リコール届出一覧表

リコール届出日：平成16年5月10日

【改善箇所説明図】

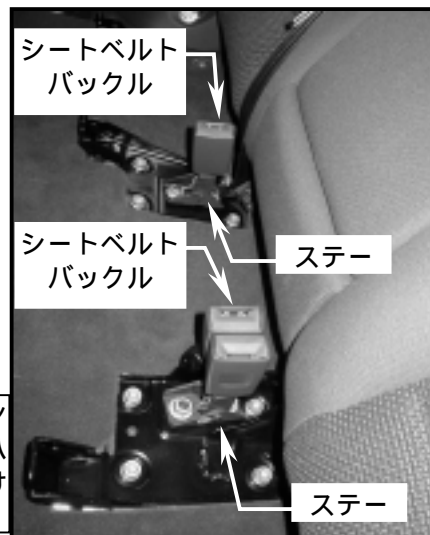
上図黄色矢印の箇所のリベットをポンチ等にて車両進行方向左側から軽くハンマリングし、反対側へリベットが抜けてくるものは不良。その他はOK品

後部座席のシートベルトバックルをステーに取り付けているリベットのかしめが不十分なため、リベットが抜け出してシートベルトバックルが外れ、乗員を拘束できなくなるおそれがある。

全車両、リベットのかしめを点検し、かしめが不十分なものはシートベルトバックル一式を良品と交換する。

【改善箇所説明図】

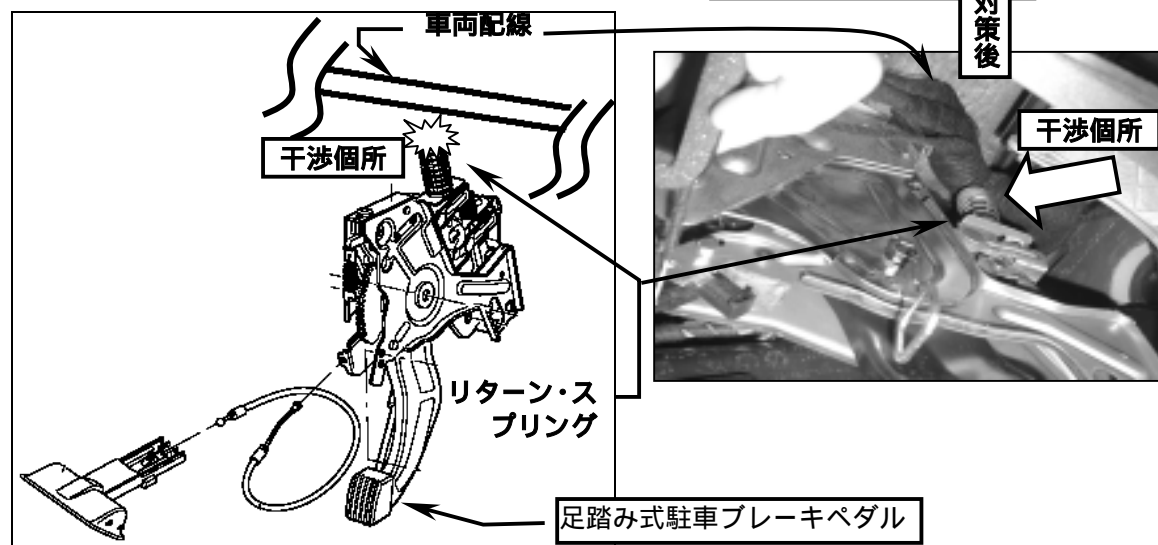
電気配線（メインハーネス）の取り廻しが不適切なため、当該配線が足踏み式駐車ブレーキペダルのリターン・スプリングと干渉し、走行時の振動等により当該配線が損傷することがある。そのため、速度計等が作動しなくなる等電装品に不具合が発生し、最悪の場合、当該配線が焼損するおそれがある。

全車両、当該部分の電気配線に保護カバーを追加する。

【改善箇所説明図】

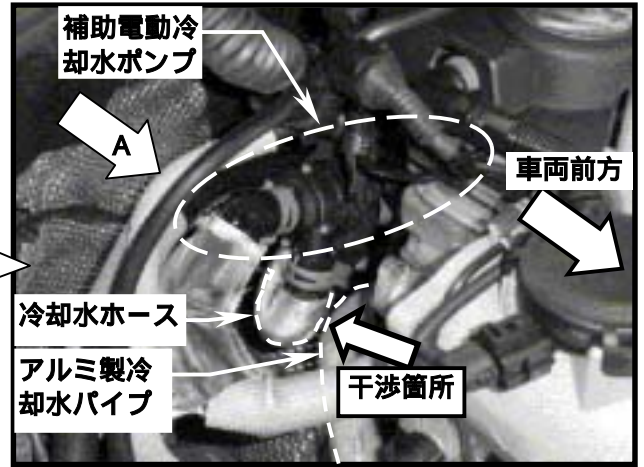
補助電動冷却水ポンプの冷却水ホースとアルミ製冷却水パイプの間隔が狭いため干渉しているものがある。そのため、原動機の振動により冷却水ホースが摩耗し破損して冷却水が漏れ、最悪の場合、原動機がオーバーヒートするおそれがある。

全車両、冷却水ホースとアルミ製冷却水パイプの間隔を点検し、間隔が不適切なものは補助電動冷却水ポンプのホルダーの加工をおこない、冷却水パイプと冷却水ホースの間隔を確保する。

【改善箇所説明図】

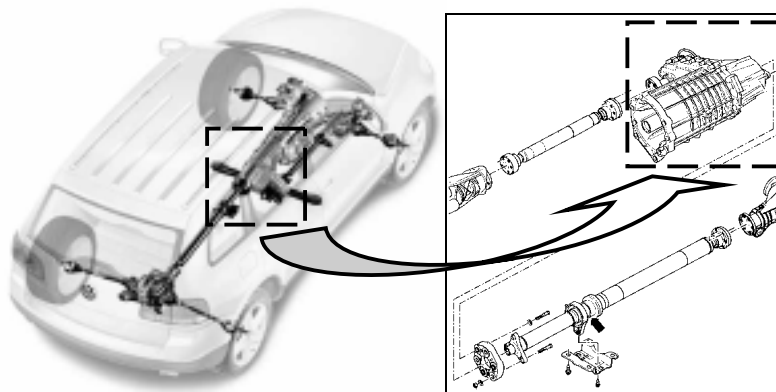
副変速機（トランスファ）ハウジングの鑄造工程が不適切なため、当該ハウジングにゆがみが生じているものがあり、内部に組み込まれた油圧ポンプが確実に作動しなくなることがある。その為、副変速機から異音が発生し、最悪の場合、副変速機が破損して走行不能となるおそれがある。

全車両、副変速機のロット番号を点検し、対象となるものは、副変速機を良品と交換する。
